Mairie de Donzenac
Monsieur Yves LAPORTE
Maire
Place de la Liberté
19270 DONZENAC

N° Réf : SP/VM/LC/2019-1639

Objet : PLU de Donzenac / Révision générale - Arrêt

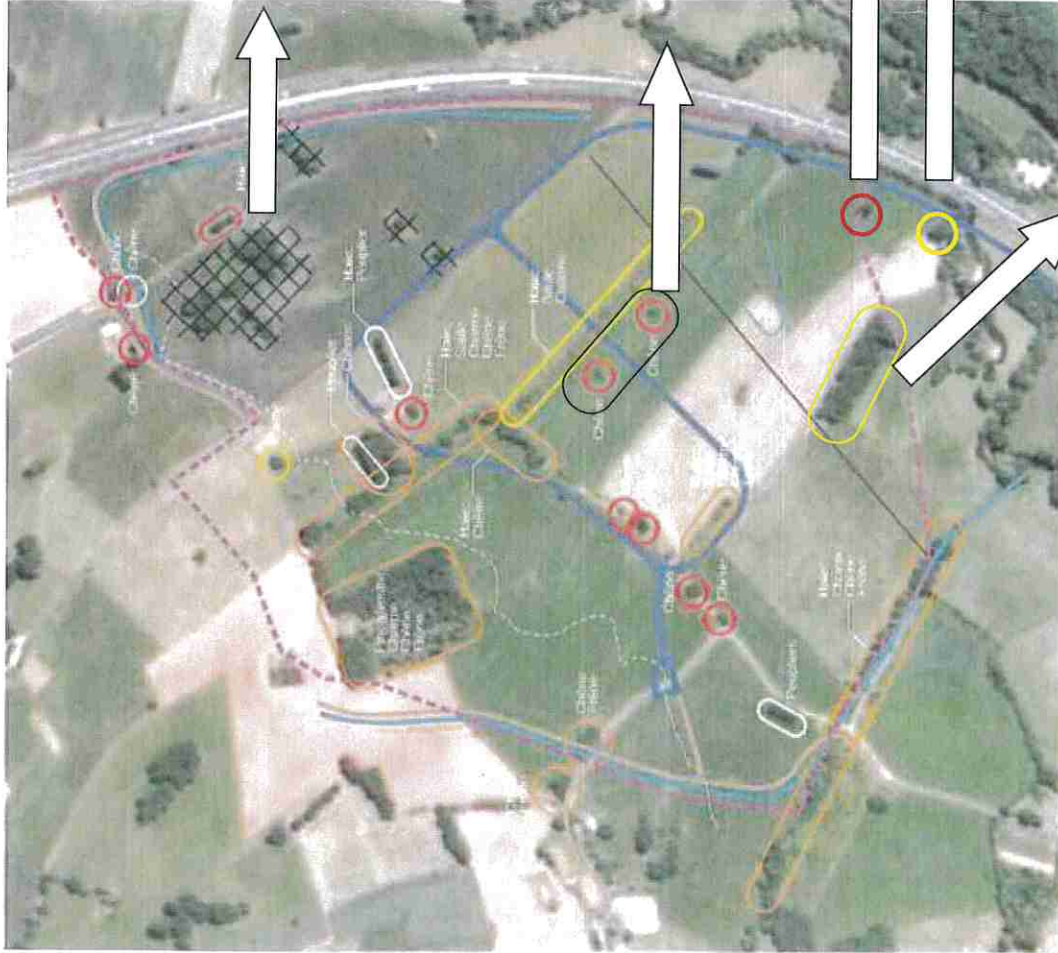
La légende ne reprend pas l'ensemble des symboles utilisés (ex : quadrillage noir, triangle bleu...).

Les protections liées aux haies de peupliers sont toutes à supprimer.

A supprimer

A repérer par un cercle jaune

A repérer par un cercle rouge

A repérer par un cercle jaune

A identifier en jaune

- Arbres isolés à sauvegarder
- Arbres de belle taille à garder dans haies ou bosquet
- Arbres de belle taille à garder suivant aménagement parcellaire

Légende cercle jaune : « Éléments paysagers secondaires à conserver ou pas suivant l'aménagement parcellaire »
